改善箇所説明図 ①

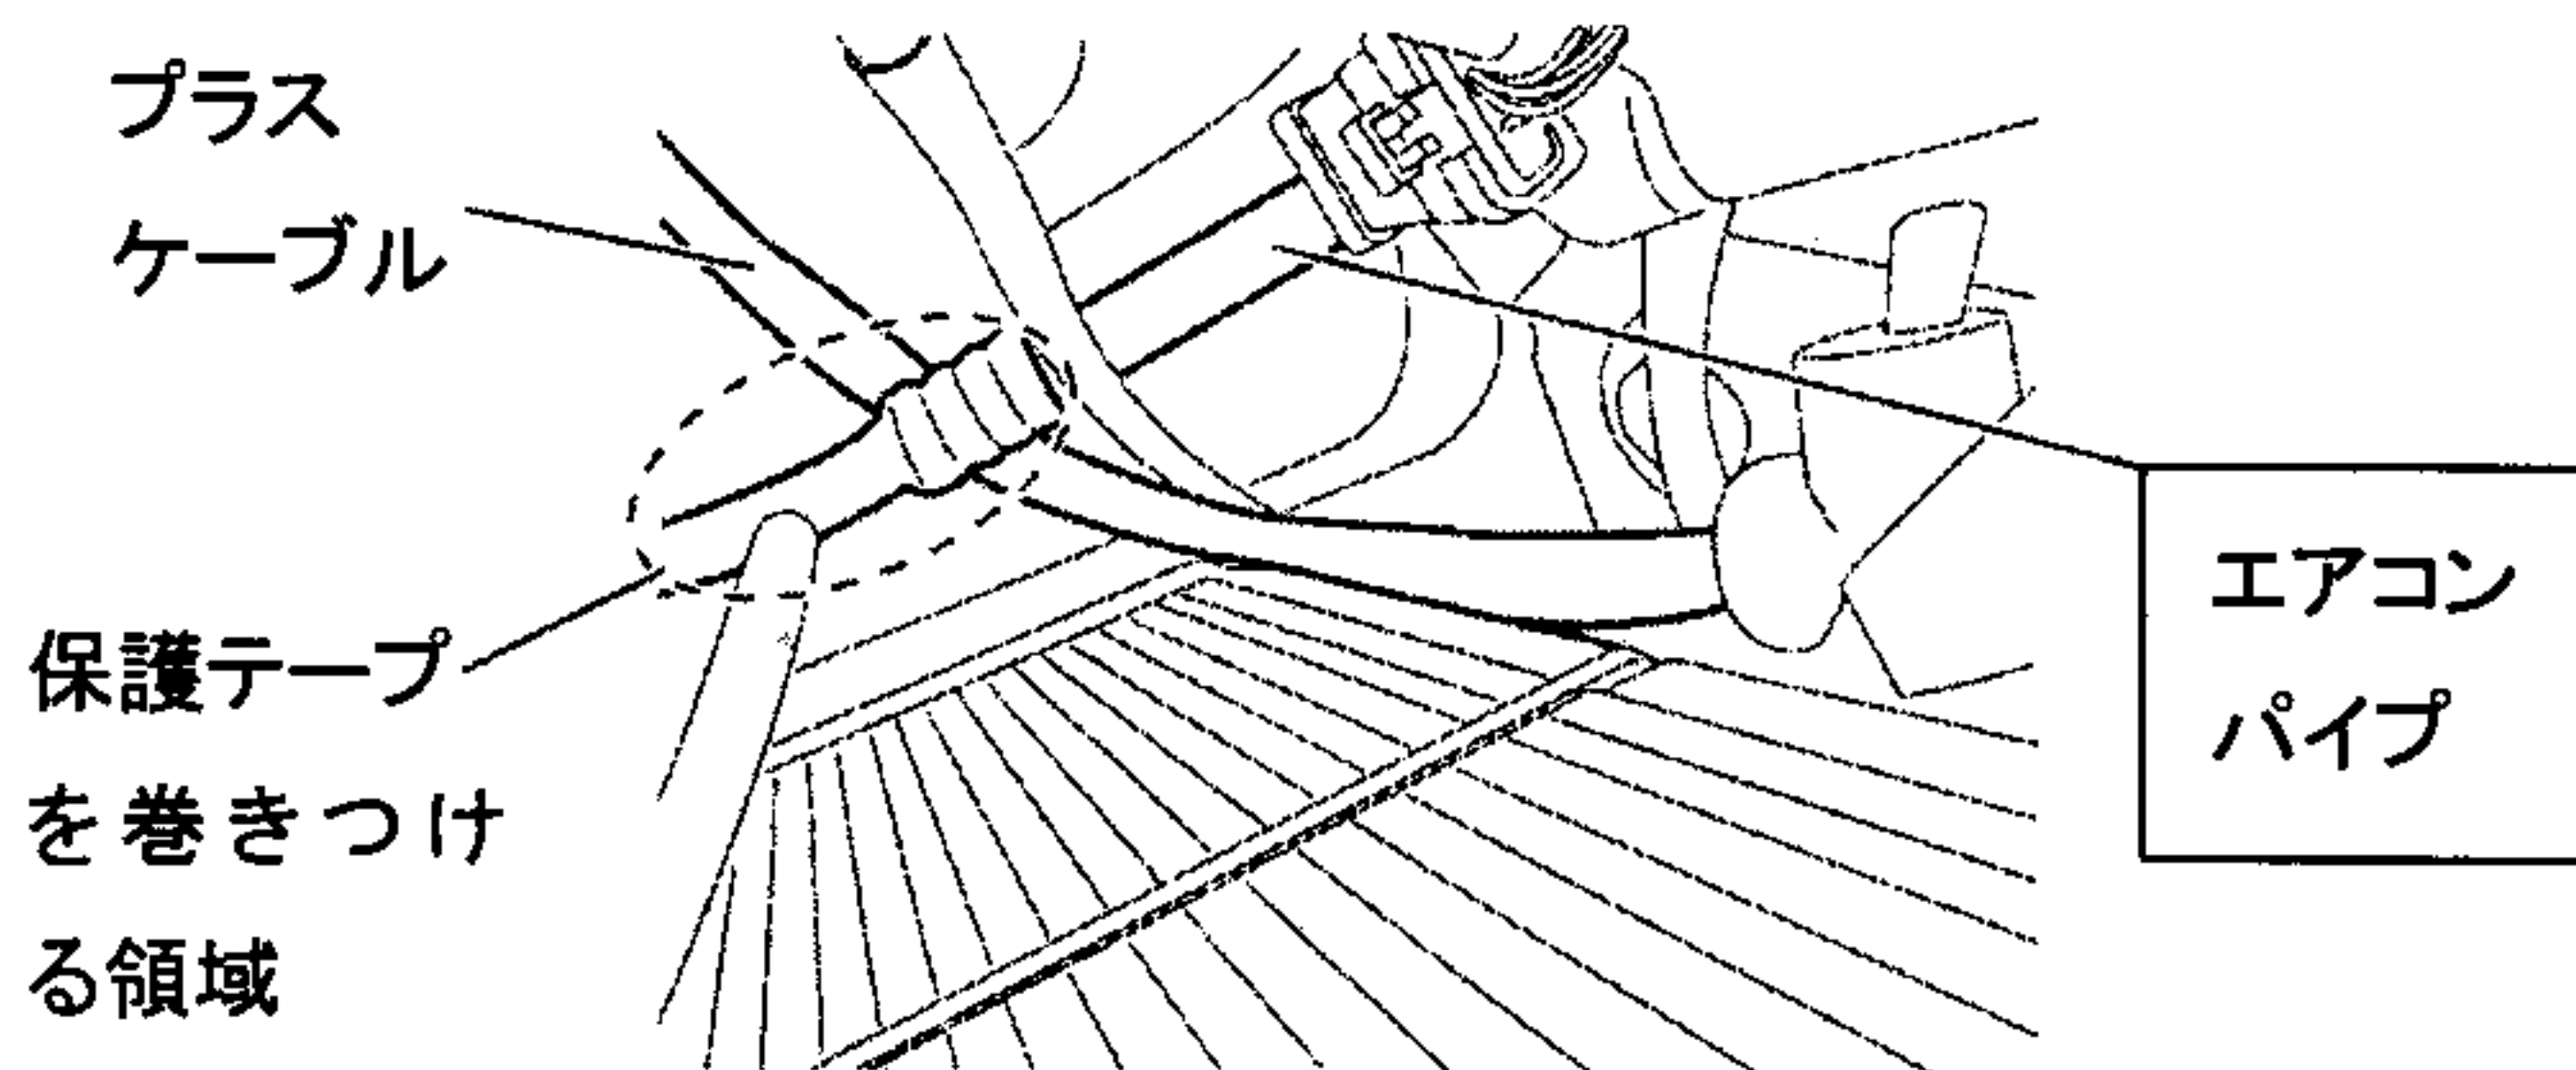
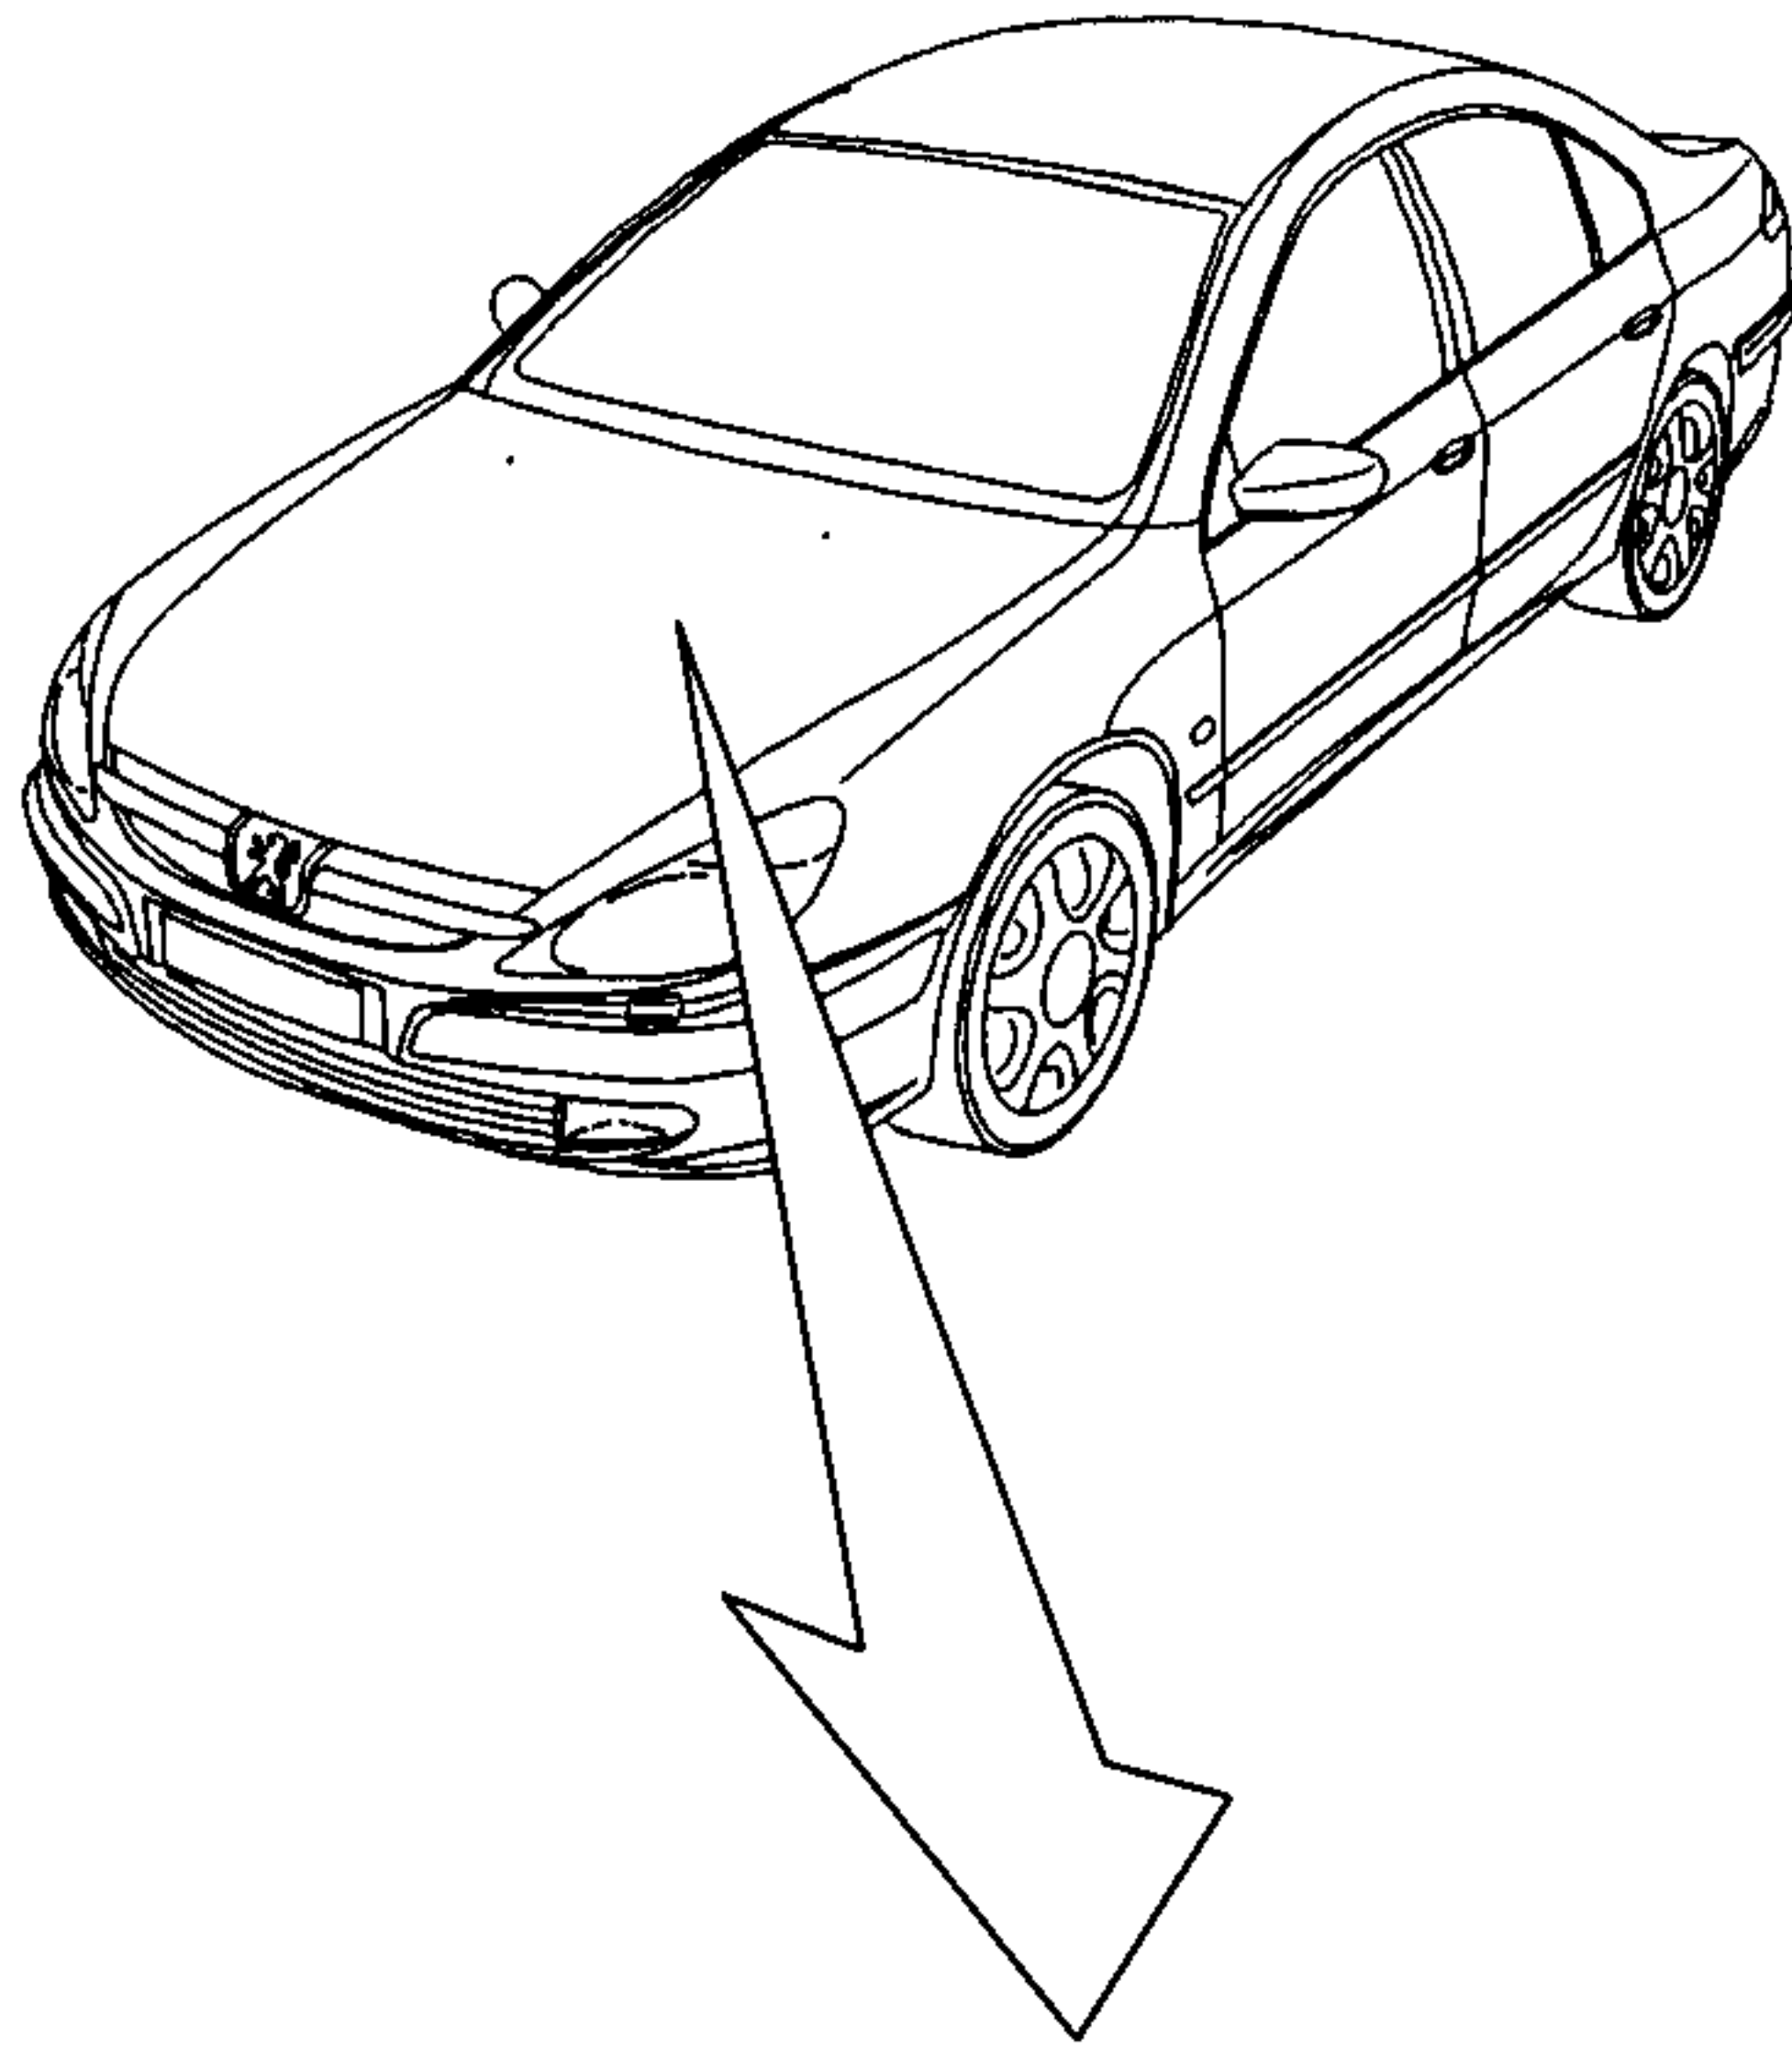
不具合発生箇所

バッテリーケーブルとエアコンディショナーの冷媒用配管のパイプ間の間隙が狭いため、そのままの状態で行くと、干渉することがある。そのため、走行時の振動によりバッテリーケーブルの皮膜が損傷し、短絡、配線の発熱が生じ、最悪の場合、火災に至るおそれがある。

改善内容

全車両、エアコンディショナーの当該パイプに緩衝材としてフェルトシートを巻き付ける。

識別表示

当該パイプ上部に、黄色のペイントでマークを表示する。
